## 質疑(応答記録)

公告No. : No. G074

公告日 : 令和2年10月26日

工事名(件名) : 雨池ポンプ場耐震補強工事

事業名					
工事場所					
名 称	水積門面移表				
縮 尺		設計年月	昭和 年 月 日		
工 種		設計者			
事業主体	四日市市	面番号	K-1

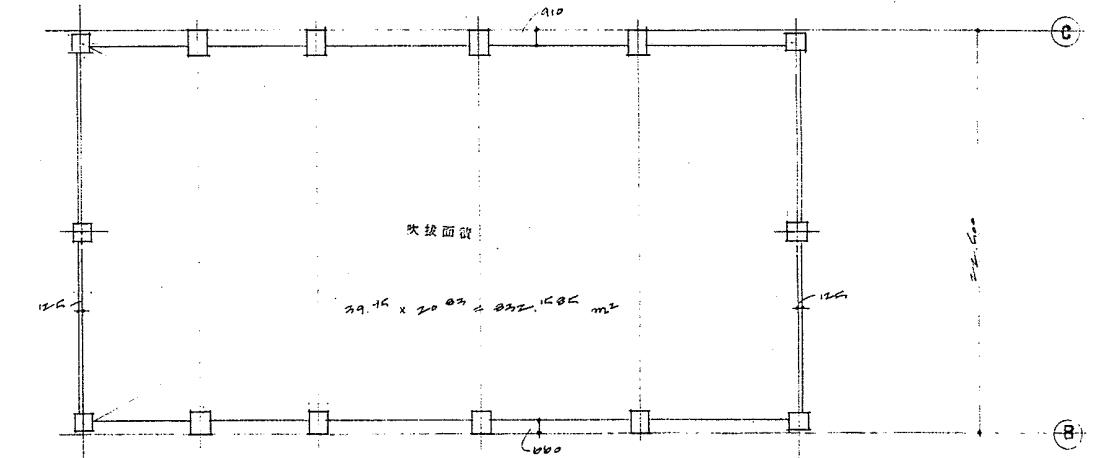
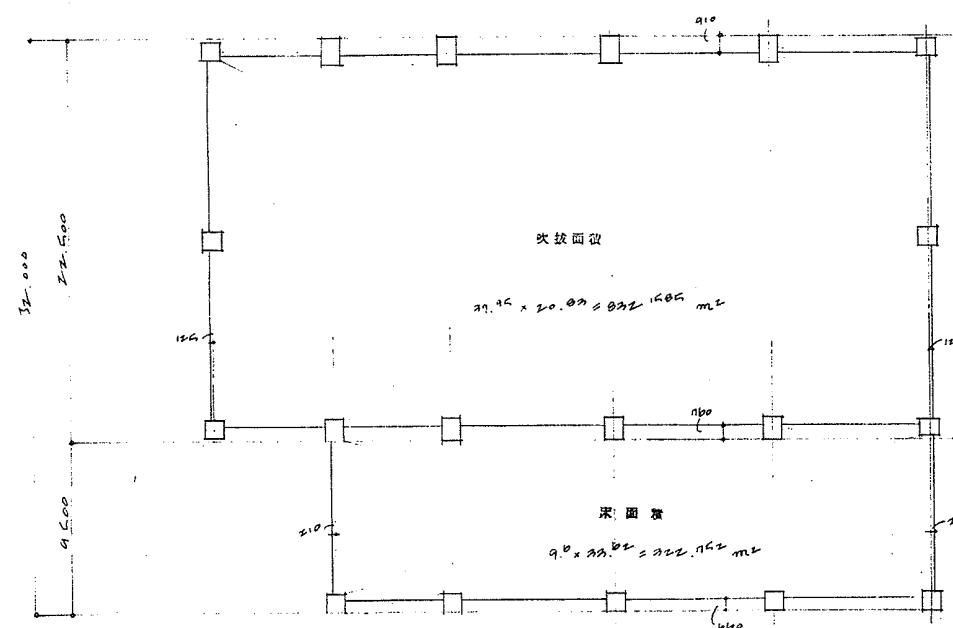
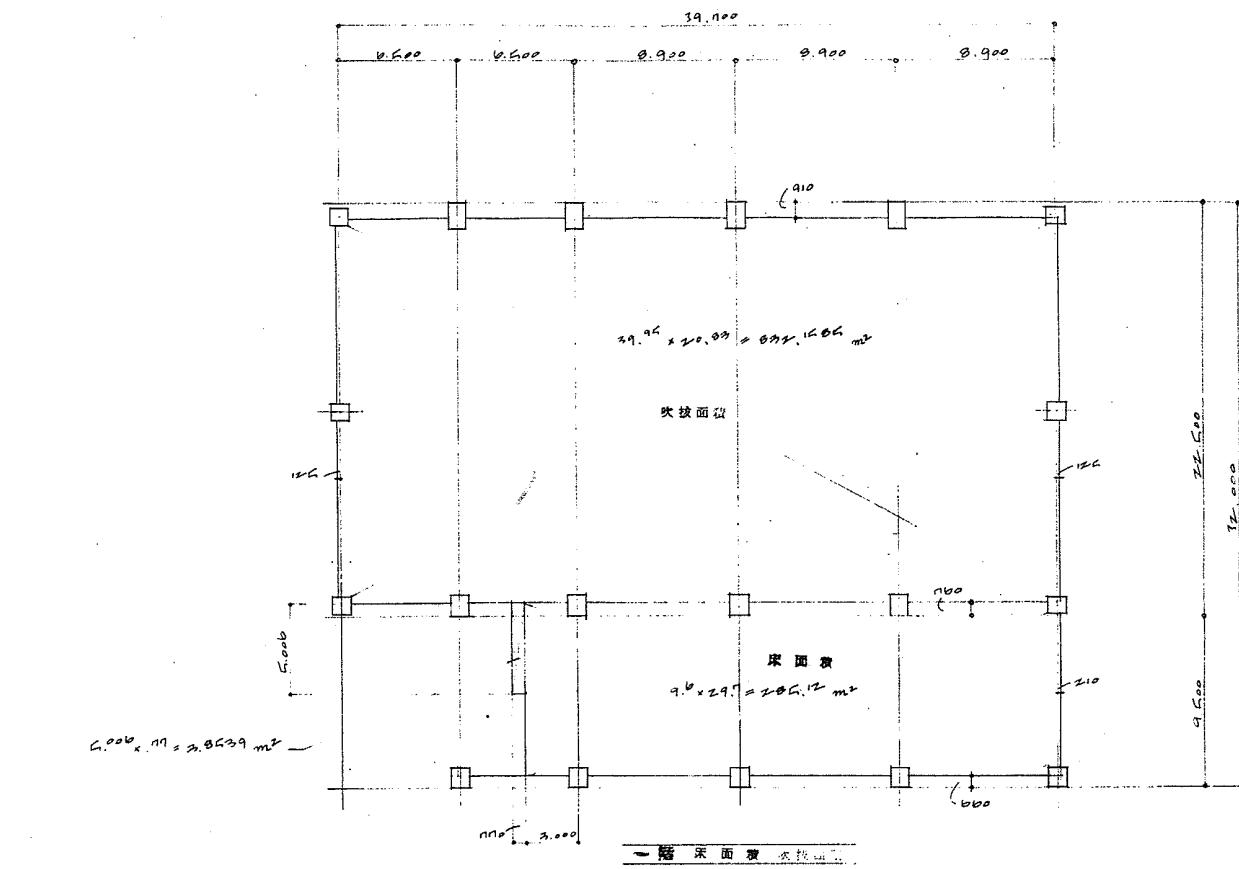
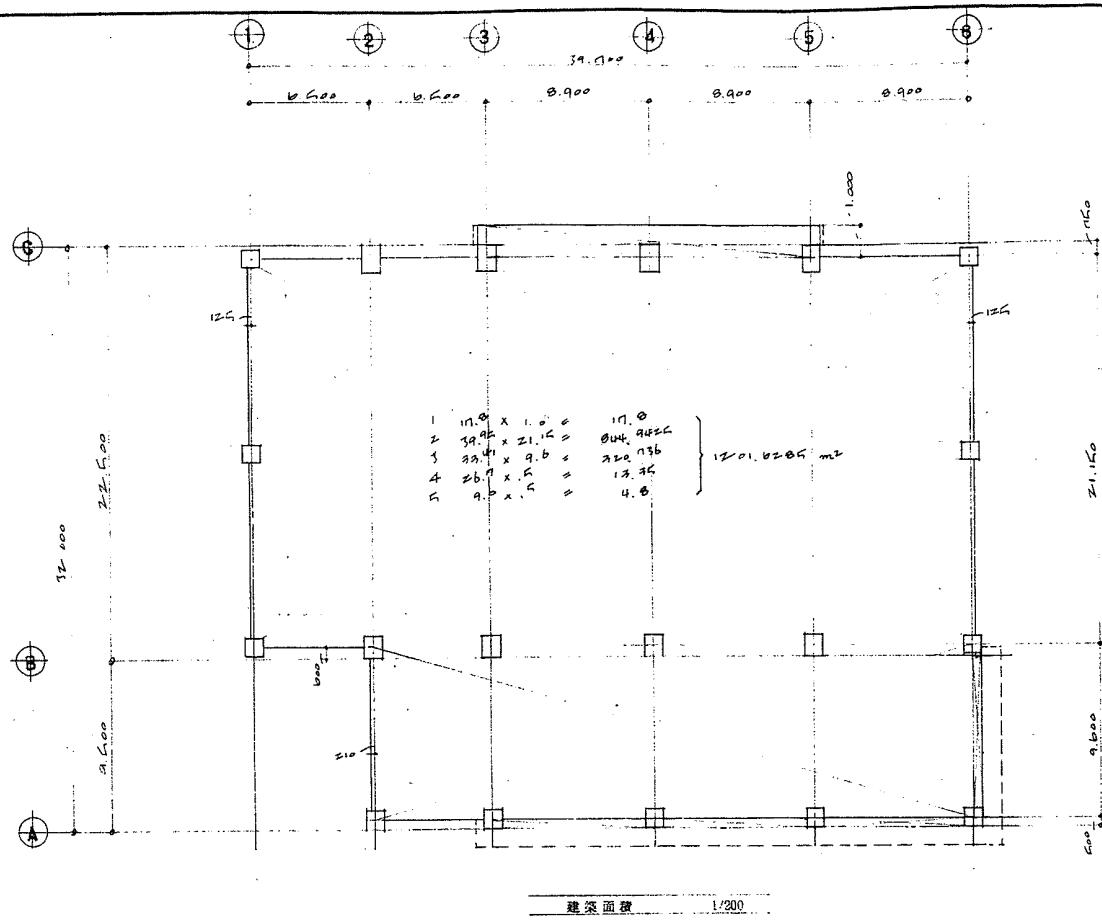
整理番号	質 疑 事 項		回 答
1	AM-13 チャンバー板厚はSUS2mmでよろしかったでしょうか。		国交省仕様の場合、幅2201mm以上は1mmなので、2mmでも問題ありません。
2	AM-13 チャンバー仕上げは左上に参考SUS Bとありますが、抜け落ち2Bでよろしかったでしょうか。		SUS B(材質:SUS板、吊鋼材他:亜鉛メッキ鋼材)の意味です。
3	AM-13 ウエザーカバーL形鋼の数量は連結部箇所にそれぞれで、7か所×2でよろしかったでしょうか。		分割アングル40×40×3のことでしたら、その場合、連結部箇所にそれぞれで、5箇所×2です。
4	AM-13 ウエザーカバー壁開口部A-A断面短管の記載がありませんが、必要と考えてよろしかったでしょうか。		開口部内には短管ダクトは設けません。
5	図面番号 S-34	今回工事の概略工程表はありませんか。建物の耐震改修(解体・補強工事等)の全体の流れを教えて下さい。	契約後に受注者において作成し、提出してください。
6	図面番号 AM-1	今回工事対象建物の概要はSRC造の地上2階、地下1階の延床面積1444m <sup>2</sup> と記載がありますが、各フロアの求積図等がありましたらご提供願います。	竣工当初の求積図を添付します。
